Naše značka
VZ 23/24Vyřizuje/linka
Mgr. Matušková/543171635Místo odeslání/datum
Brno 10. 7. 2024**Zadávací řízení „Dodávka systému automatického počítání cestujících“
Vysvětlení zadávací dokumentace č. 1**

Obr. 1

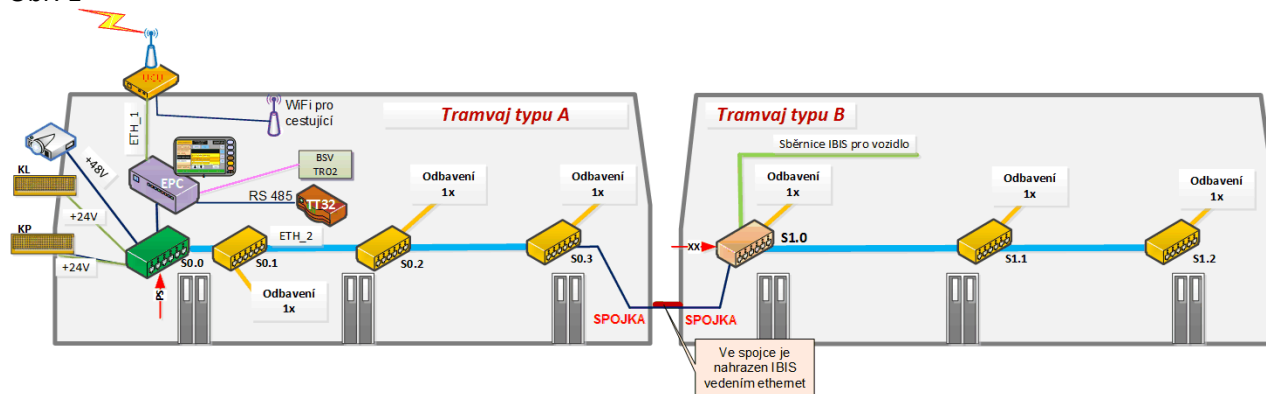
Může zadavatel vysvětlit, jak je řešena konektivita mezi vagóny tramvají?

Vozidla spřažených souprav tramvají jsou propojena Ethernet kabelem mezi vozy. Přitom existují dva způsoby řešení, pode toho, zda-li je druhé vozidlo v soupravě vybaveno palubním počítačem RISII:

- Spřažené tramvaje, přičemž zadní tramvaj je bez palubního počítače (viz. obr. č. 1), kdy v zadní tramvaji je komunikační jednotka ECU 08P1.6P, která obsahuje převodník Ethernet/IBIS a povely z palubního počítače se převedou na řízení po sběrnici IBIS a naopak. Odpovědi po sběrnici IBIS jsou převedeny na povely po sběrnici Ethernet a zpracovány v palubním počítači.
- Spřažené tramvaje, přičemž obě obsahují palubní počítač EPIS (viz. obr. č. 2), kdy jednotka UCU 5.0 v zadní tramvaji se chová jako směrovač (router) a do zadního palubního počítače posílá pouze ty příkazy, které se tam mají přenášet.
